Продукція: Комплект Beral для встановлення колодок з покращеними характеристиками

Дотримуючись взятих на себе зобов'язань щодо надання потужних, надійних, ефективних та безпечних систем гальмування для широкого асортименту моделей, наша інженерна команда запропонувала оновлену конструкцію настановного комплекту для гальмівних колодок **Beral BCV29415TK для гальмівної системи Haldex DBT22LT**. Цей оновлений дизайн дозволить спростити встановлення колодок та забезпечить правильне складання під час операцій обслуговування.

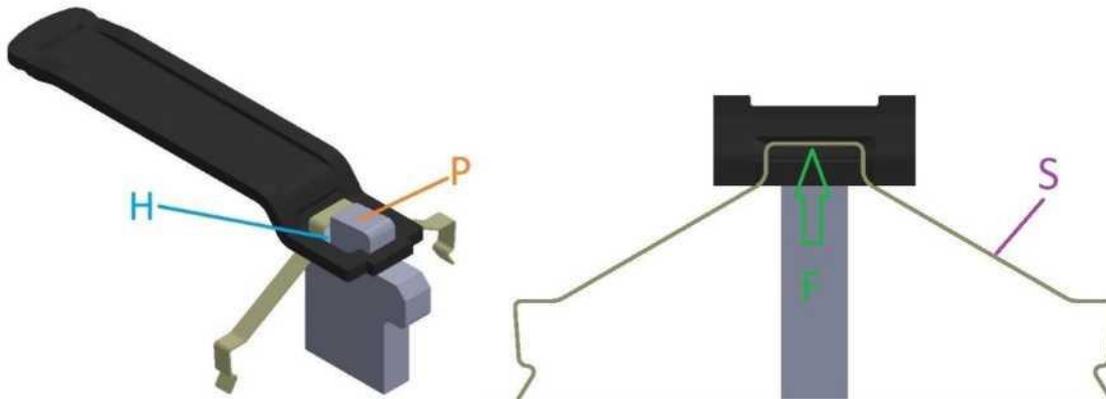
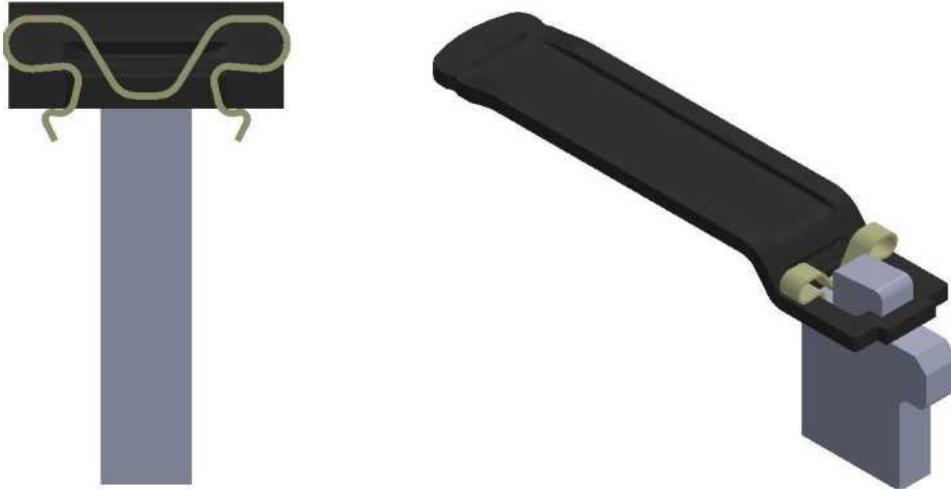
Наявний комплект Beral BCV29415TK (див. ілюстрацію нижче) містить фіксуючу пружину ("S"), яка вставляється між штифтом супорта ("P") та отвором/сідлом для кріплення ("H"). При такій конструкції механіку гальмівної системи складно візуально переконатися, що пружина розміщена правильно і вставлена в сідло кріплення.

Крім того, втрата притискового зусилля пружини або зміна взаємного розташування пружини та сідла, що може статися в процесі монтажу/демонтажу, може бути непомітною візуально, якщо дивитися з фронтального боку складання.

Нова конструкція комплекту Beral BCV29415TK (див. ілюстрацію нижче) містить блокуючу пружину ("S"), яка полегшує встановлення та забезпечує постійний тиск на стінки отвору/сідла кріплення ("H"). Крім того, ця оновлена конструкція дозволяє механіку гальмівної системи візуально контролювати фіксацію колодок при будь-якому куті спостереження, що сприяє правильному монтажу.

Зверніть увагу на те, що попередній комплект також залишається придатним для використання відповідно до інструкцій з обслуговування. Оновлений дизайн відображає наше прагнення постійного поліпшення нашої продукції для полегшення монтажу та ефективного обслуговування. Нова конструкція незабаром буде впроваджена у виробництво і згодом замінить поточну версію.
